Oficio STHV-DMDU- 3159

Informe técnico

Paradas del trolebús en el Centro Histórico

PROYECTO:
RECONSTRUCCIÓN DE LAS ESTACIONES DEL CORREDOR
ESTACIONES NÚCLEO CENTRAL – CHQ

Imagen Rampa Propuesta

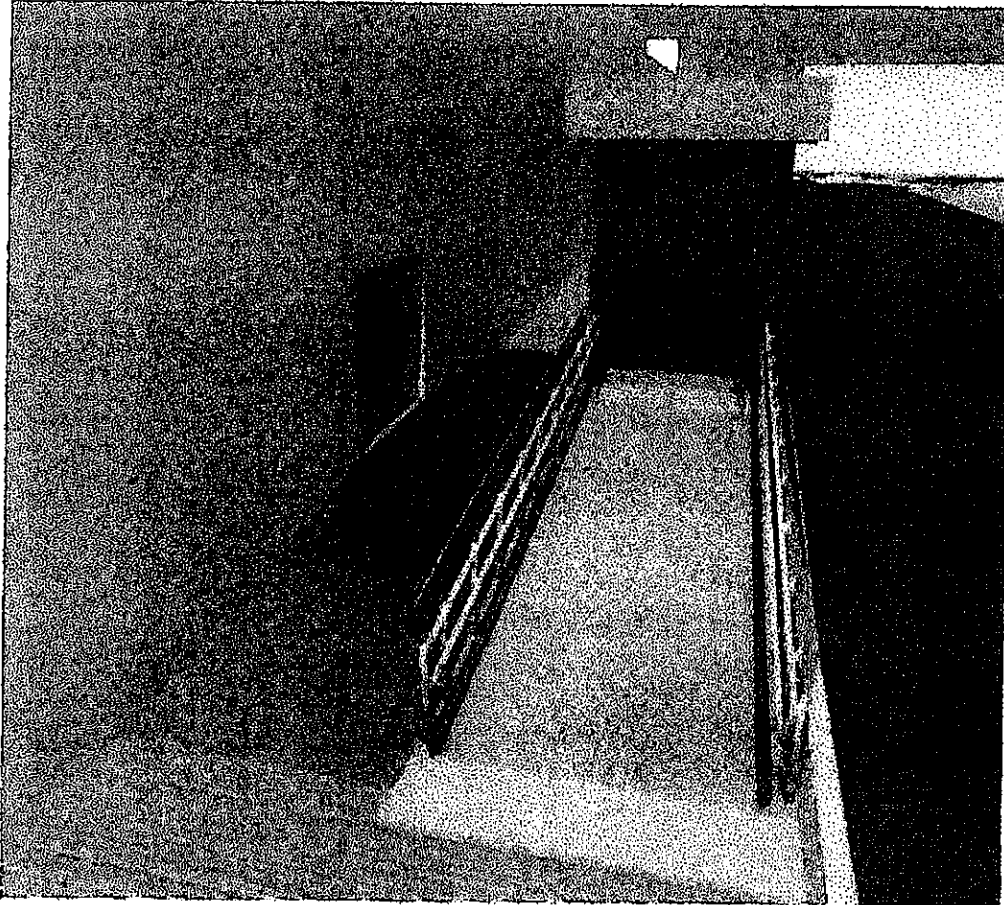
Los trabajos consisten en la implementación de dos rampas y una plataforma de acceso al inmueble con un área total de 18 m² totales de intervención.
